## 使用前検査申請書の変更について

原発本第 168 号  
令和元年 12 月 16 日

川内原子力発電所第2号機

使用前検査申請書

## 2. 2 添付資料-1 工事の工程に関する説明書

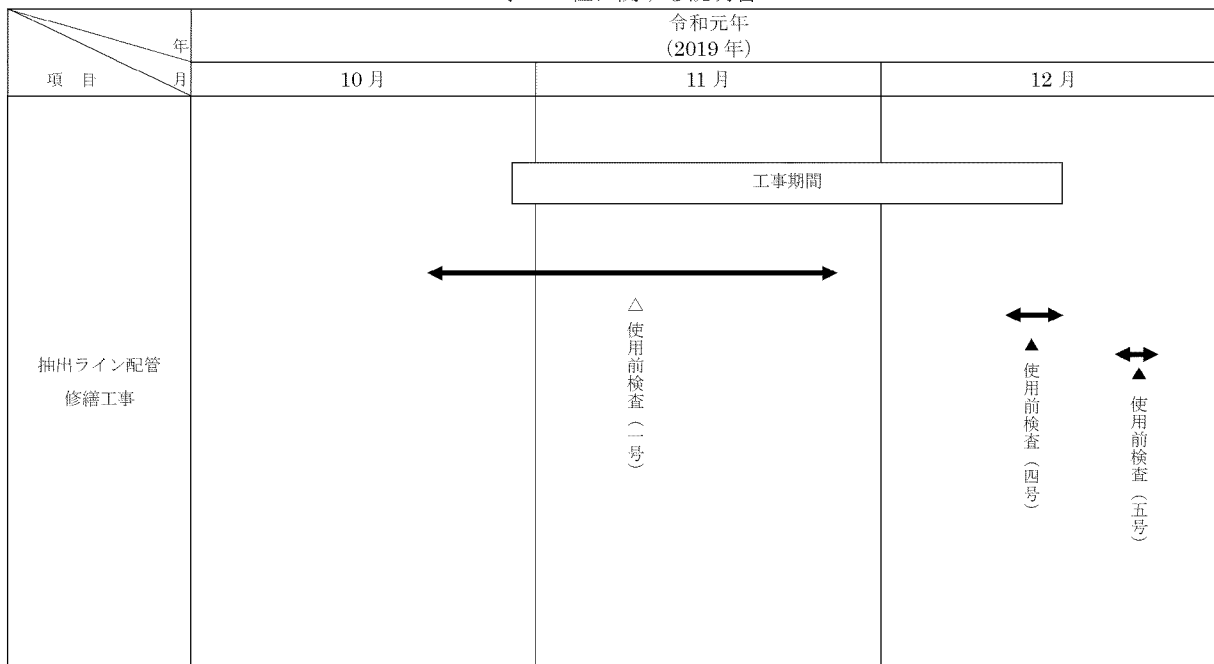
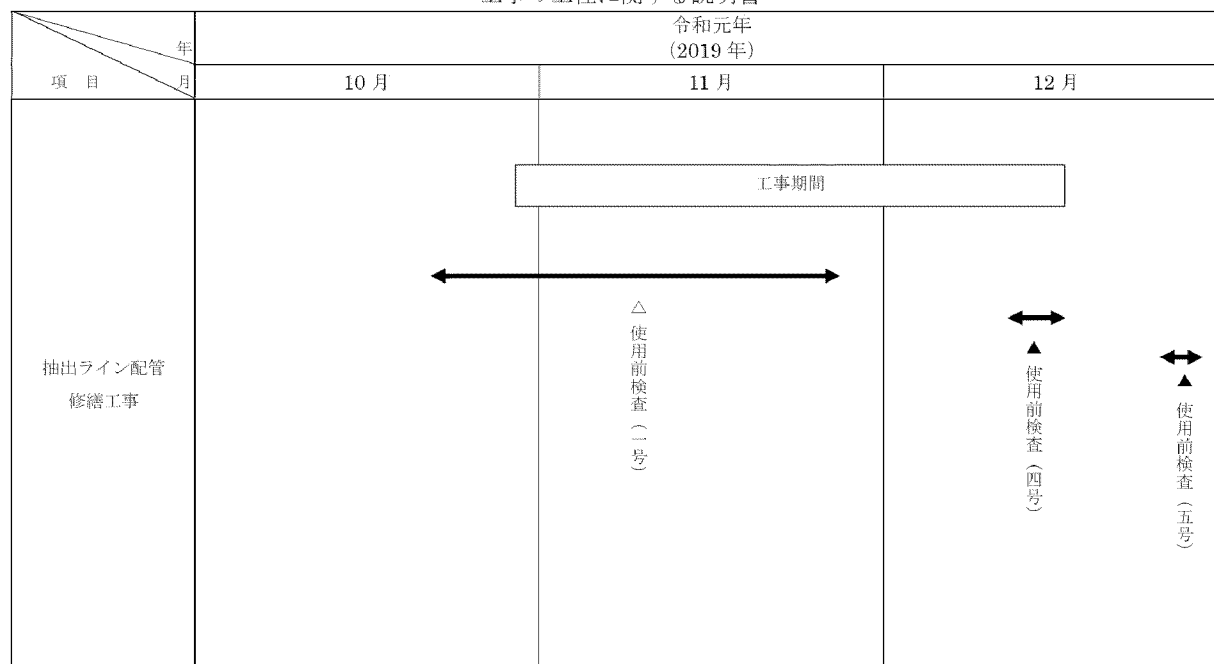
変更の内容	川内原子力発電所第2号機 原子炉冷却系統設備の変更の工事	
	(変更前)	
	検査希望年月日	(五号) 令和元年 12月 19日
	原子炉等規制法第43条の3の11第1項の検査のための申請をした場合は、その年月日	令和元年 9月 17日
	(変更後)	
	検査希望年月日	(五号) 令和元年 12月 23日
	原子炉等規制法第43条の3の11第1項の検査のための申請をした場合は、その年月日	令和元年 9月 17日 令和元年 10月 7日 令和元年 12月 16日
変更の理由	川内原子力発電所第2号機の抽出ライン配管修繕工事の工事工程の見直しに伴い、「検査希望年月日」を変更する。併せて、「原子炉等規制法第43条の3の11第1項の検査のための申請をした場合は、その年月日」の申請日を追加する。
